Datum :  
Uw brief van : 9 juni 2017  
Ons kenmerk : 17-35172/17-051271  
Onderwerp : Beoordeling externe veiligheid plan Wehlseweg  
19-21 te Loil  
In afschrift aan : Gemeente Montferland t.a.v. dhr. L. Meuleman  
Behandeld door : J.W. van Gortel

Datum : **30 MEI 2017**  
Uw brief van : 13 april 2017  
Ons kenmerk : 17-35172/17-050844  
Onderwerp : Verzoek advies externe veiligheid ruimtelijke  
onderbouwing Ontwikkeling Maalderij, Wehlseweg  
19-21 te Loil  
Behandeld door : J.W. van Gortel / secundus T. Haverkamp

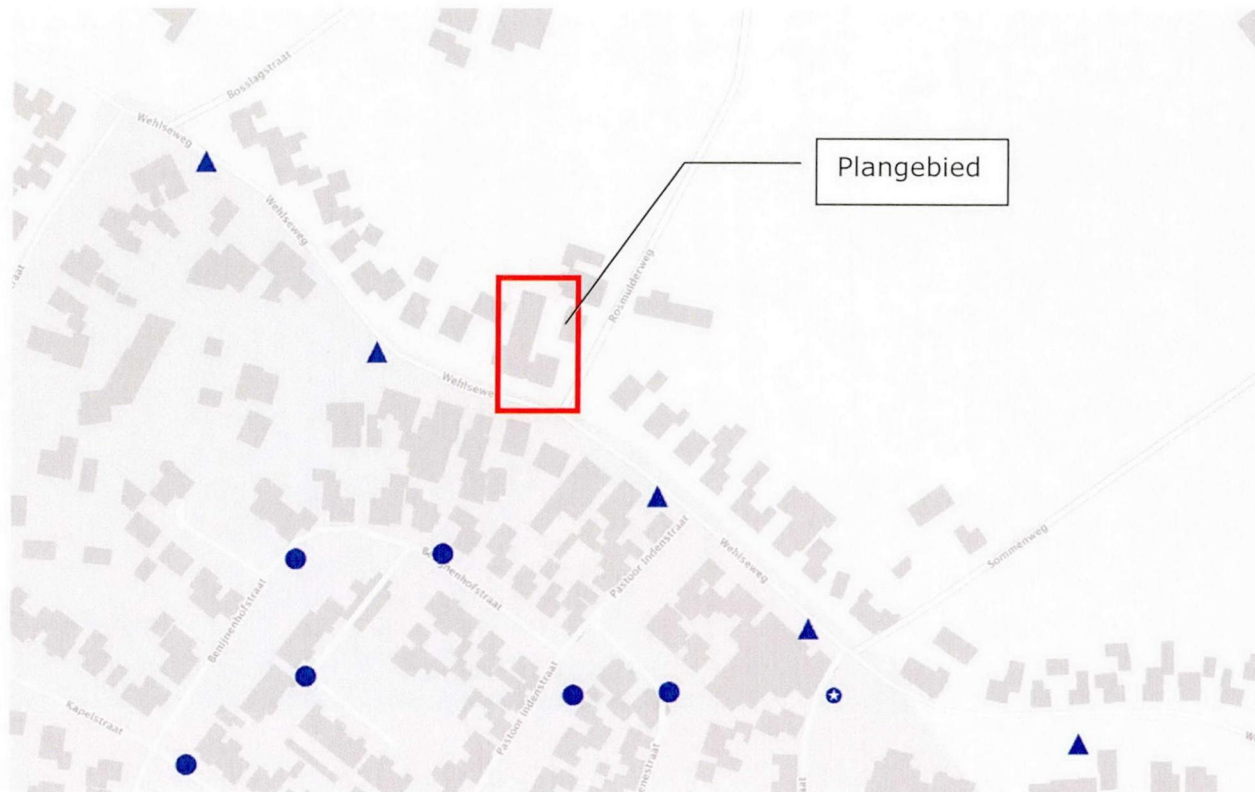
Er ligt een hogedruk aardgasbuisleiding op ongeveer 100 meter van het plangebied. Bij een calamiteit met de buisleiding valt het plangebied binnen het effectgebied van de buisleiding. Het effectgebied van een buisleiding met een diameter van 12 inch en een druk van 40 bar reikt tot ongeveer 140 meter. Tot 70 meter van de buisleiding zal iedereen komen te overlijden en tot 140 meter kunnen er nog doden en gewonden vallen. U heeft uw plannen onderbouwd in de ruimtelijke onderbouwing Wehlseweg 19-21. Er wordt voldaan aan de wettelijke eisen die worden vermeld in het Besluit externe veiligheid inrichtingen (Bevi) en aan het Besluit externe veiligheid buisleidingen (Bevb). Hiermee past uw voornemen binnen het Bevi en Bevb.
